Stowarzyszenie Kraków Miastem Rowerów

Znak sprawy: KMR/6/2018/2

dot. projektu budowy Północnej Obwodnicy Krakowa (POK) w ciągu drogi ekspresowej S-52, odcinek węzeł Modlniczka – węzeł Mistrzejowice (2)

Rys. 1

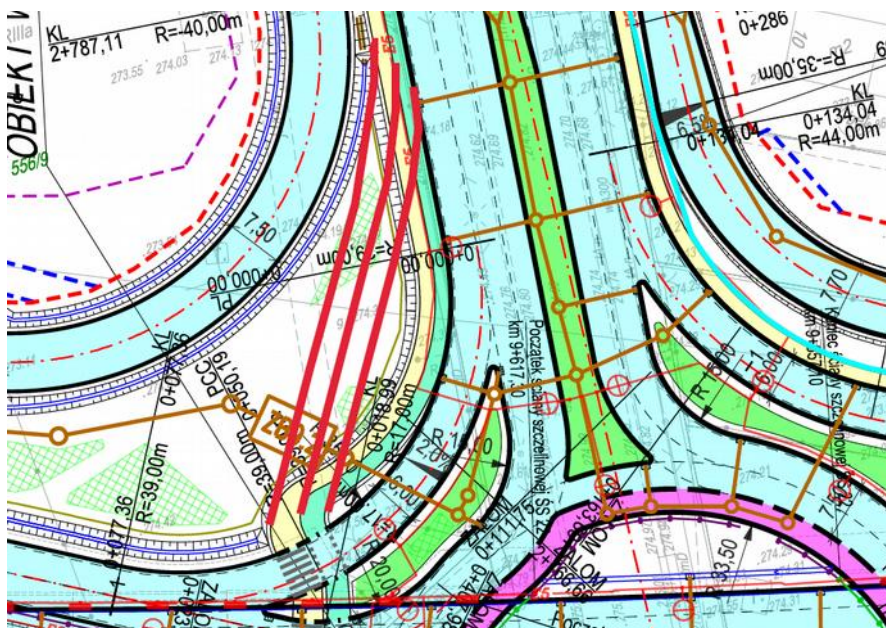
Rozumiemy konieczność pewnych kompromisów geometrycznych, wynikających z ciasno wyznaczonych linii rozgraniczających inwestycję, które powodują brak możliwości stosowania promieni łuków na ścieżkach rowerowych. Jednak zauważamy, że są miejsca, gdzie stosuje się łuki mniejsze, niż 15m, mimo, że nie ma przeszkód terenowych.

Jeden z takich przypadków, z szkicem propozycji wyprostowania (grube czerwone linie):

Obydwa przykłady pochodzą z węzła Węgrzce, propozycję sposobu wyprostowania łuku z Rys. 3 pokazano na Rys.1.

Rys. 2

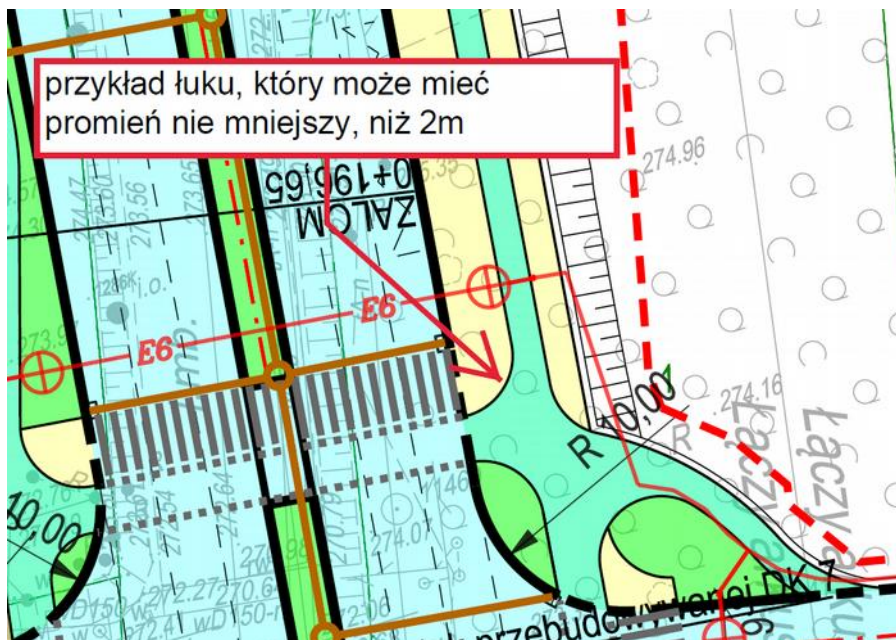
Chcemy również zwrócić uwagę, że zapis w Wytycznych mówi o promieniu łuku nie mniejszym, niż 2m tylko „w przypadku połączenia dróg dla rowerów oraz ciągów pieszo-rowerowych umożliwiającego zmianę kierunku” – cytata z Wytycznych, a nie połączenia ścieżki, czy ciągu z jezdnią (nawet, jeżeli jest tam możliwa zmiana kierunku), albo też stosowanie takiego łuku bezpośrednio przed połączeniem z jezdnią. Jest to zapis analogiczny do stosowanych w innych tego typu dokumentach, ale jest on wystarczająco zrozumiały sam w sobie.

Przykład łuku, gdzie można zgodnie ww. zapisem stosować promień nie mniejszy, niż 2m:

Rys. 3

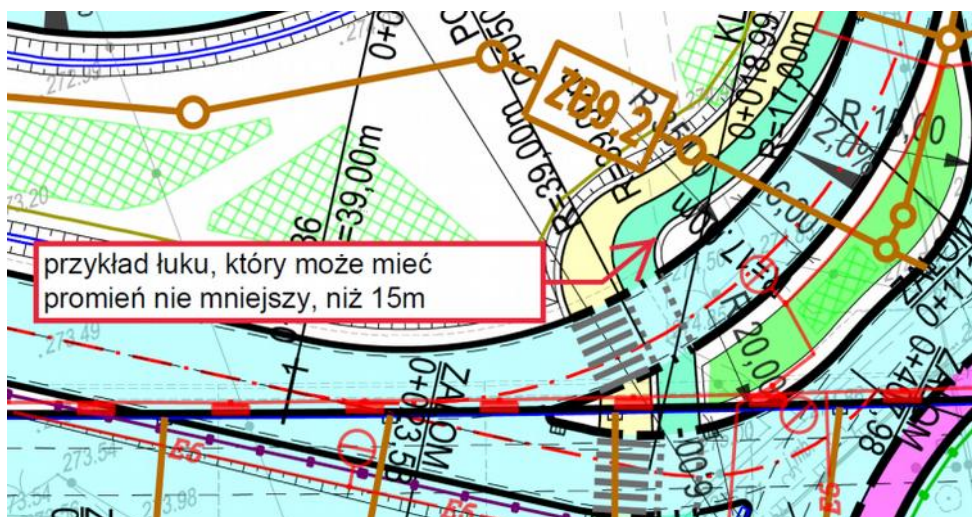
Przykład łuku, gdzie nie ma połączenia dróg dla rowerów czy ciągów pieszo-rowerowych, a więc należy stosować promień nie mniejszy, niż 15m:

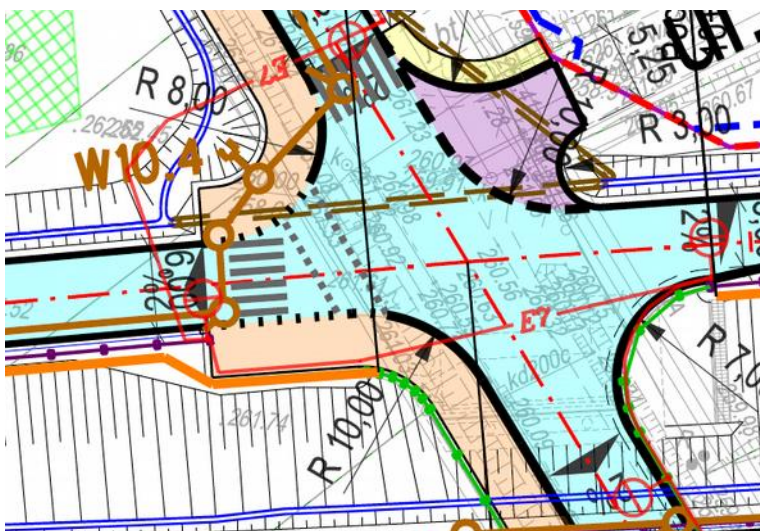
Zwracamy uwagę, że brak zachowania promienia wewnętrznego min. 15m jest problemem typowym dla przejazdów rowerowych na ciągach pieszo-rowerowych, tak jak pokazujemy tu na jednym z przejazdów wzdłuż drogi DP2156K ale problem pojawia się w praktycznie całym projekcie:

Zaznaczamy, że nie jest to miejsce umożliwiające zmianę kierunku jazdy po innej ścieżce rowerowej, lub innym ciągu pieszo-rowerowym – jest to miejsce, gdzie rowerzysta może kontynuować jazdę po tym samym ciągu pieszo-rowerowym, lub może kontynuować jazdę po jezdni poprzecznej – ale w takich wypadkach **Wytyczne nie pozwalają stosować promienia łuku z przedziału 2m-15m**. W przytoczonym przykładzie promienie zewnętrzne łuków mają odpowiednio 8m oraz 10m. Promieni wewnętrznych nie zwymiarowano, ale łatwo obliczyć, że mają 4m oraz 6m.
